**Avis délibéré de la mission régionale d'autorité  
environnementale sur le parc photovoltaïque au sol des  
Durets porté par la SAS WPD Solar France sur la  
commune de Haut-Bocage (03)**

**Avis n° 2026-ARA-AP-2050-N15040**

**Avis délibéré le 11 mai 2026**

Illustration 2: Plan de masse du projet. Source : dossier de PC.

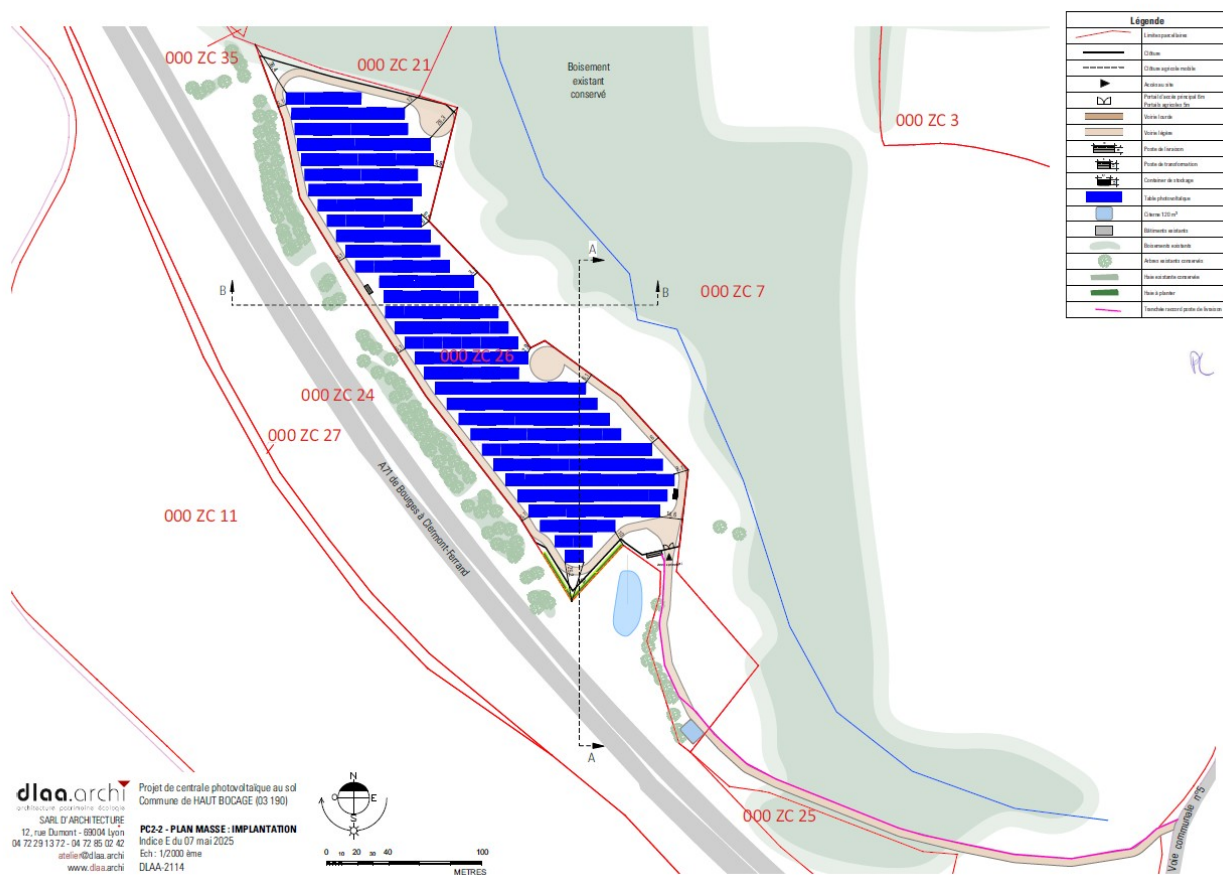
Le projet de centrale photovoltaïque, dont la durée d'exploitation reste à préciser au regard des divergences entre les pièces du dossier (20, 30 ou 40 ans), s'étend sur une superficie clôturée de 3,14 ha pour 1,785 ha de panneaux en surface projetée, soit un taux de couverture de 56 %. La centrale délivrera une puissance de 3,65 MWc, pour une production estimée à 4,04 GWh/an. L'installation est délimitée par une clôture grillagée de 2 m de hauteur. Elle comporte des tables d'assemblage de panneaux, inclinées à 10°, positionnées afin que leur point bas se situe à 1,10 m du sol et leur point haut à 2,51 m. La distance entre les rangées de tables est de 2,00 m. Les structures autoportantes en acier galvanisé sont fixes, reposant sur des pieux métalliques battus, visés, ou bien sur longrines selon l'étude géotechnique à venir. S'y ajoutent un poste de transformation, un poste de livraison et un container de stockage d'une surface au sol respective de 15,6 m<sup>2</sup>, 26 m<sup>2</sup> et 14,77 m<sup>2</sup>, ainsi qu'une citerne anti-incendie de 120 m<sup>3</sup>, pour une surface de 104 m<sup>2</sup>. Des pistes lourdes et légères d'une superficie totale de 6 705 m<sup>2</sup> complètent l'aménagement (illustration 2).

Illustration 5: Carte des projets recensés dans l'aire d'étude éloignée. Source : étude d'impact.

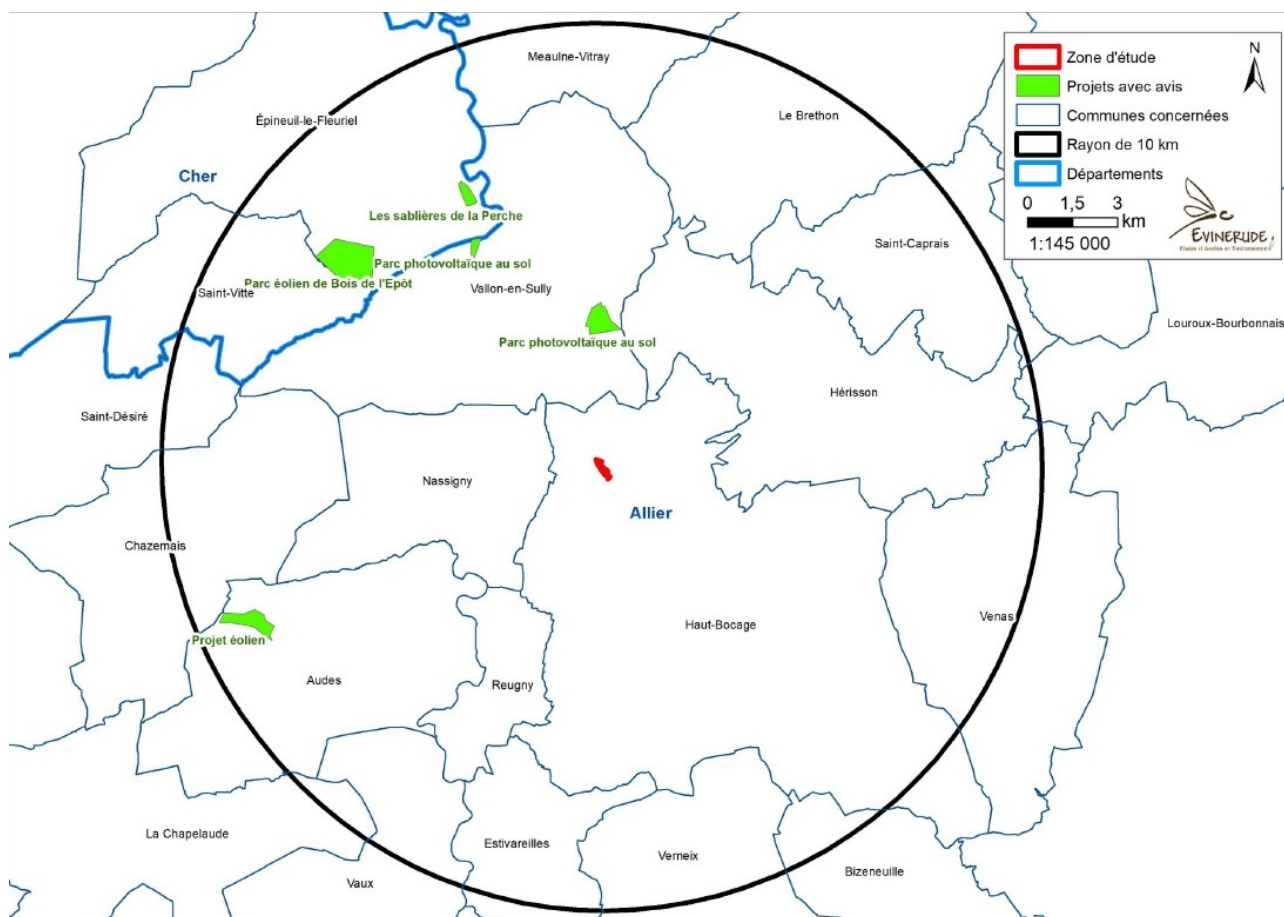
Le dossier conclut à l'absence d'impacts cumulés significatifs. Cette analyse n'est pas recevable au regard du périmètre d'étude qui est beaucoup trop restreint pour appréhender, au juste niveau, ces effets cumulés. Le nombre croissant de projets de parcs photovoltaïques au sol dans le département de l'Allier<sup>13</sup> nécessite d'approfondir l'analyse et de s'interroger sur les possibles effets cumulés du projet à une autre échelle, celle du département, notamment sur la consommation d'espaces fonciers agricoles, les continuités écologiques, la biodiversité et le paysage.

**L'Autorité environnementale recommande de compléter l'analyse des effets cumulés par les effets, à l'échelle du département, des projets de parcs photovoltaïques sur les espaces agricoles, les milieux naturels, le paysage et le patrimoine bâti.**
